ANLAGE 1 zur Vorlage Nr. 275/25

Vorhabenbezogener Bebauungsplan Nr. 12, Kennwort: "Bültstiege 15", der Stadt Rheine

Abwägungsentwurf: Stand: 13.06.25

Verfahrensname: Vorhabenbezogener Bebauungsplan Nr. 12, "Bültstiege 15"

Grafik zur Veranschaulichung

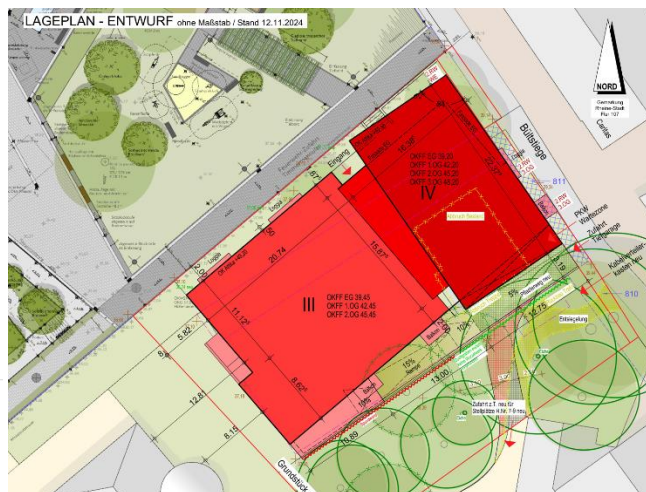
Weiterhin wird grade der Bernburgplatz umfangreich und hochwertig umgestaltet und soll künftig meines Wissens nach als Spiel und Aufenthaltsort deutlich attraktiver als derzeit verändert werden. Und dann wird im direkten Anschluss geplant ein vierstöckiges Haus mit einer Höhe bis zu 13,1 m an der südlichen Seite angrenzend zu genehmigen. Nachmittags und Abends mag das in Ordnung sein, aber vormittags wird das Haus einen deutlichen Schattenwurf auf den Bernburgplatz werfen. Ich habe, weil ich mir die Dimension nicht vorstellen konnte das ganze einmal anzeigen lassen. Heute Morgen um 9:00 Uhr wäre dies ein Schatten mit einer Länge von über 26 Meter in Westnordwestlicher Richtung. Ich kann nicht verstehen das die Stadt vermutlich eine mindestens sechsstellige Summe in die Hand nimmt um danach einen Bebauungsplan so zu verändern das grade der Spielplatz vormittags im Schatten liegt. Anbei zur Veranschaulichung – das ganze neu geplante Haus ist keine 26 Meter breit. Auch weiss ich nicht ob es sein muss direkt an der Grenze des Parks auf einen über 35 Meter breiten und 10 bis 13 Meter Klotz zu gucken.

Schattenlänge und Schattenrichtung berechnen
 Für einen einfachen Rechner ohne Koordinaten und Zeit siehe [Schattenwurf](#).

Länge des Schattens l: 26,02
 Höhe der Sonne alpha: 26,73°
 Richtung des Schattens: WNW, 302,97°

Die Befürchtung, dass ein viergeschossiges Gebäude mit bis zu 13,1 m Höhe zu einem erheblichen Schattenwurf auf den Bernburgplatz und insbesondere auf den Spielbereich führen könnte, ist berechtigt. Da der Platz jedoch lediglich in der Vormittagszeit in Teilen verschattet wird und es im innerstädtischen Bereich generell kaum möglich ist, Plätze schattenfrei zu gestalten, werden die bedenken zurückgewiesen.
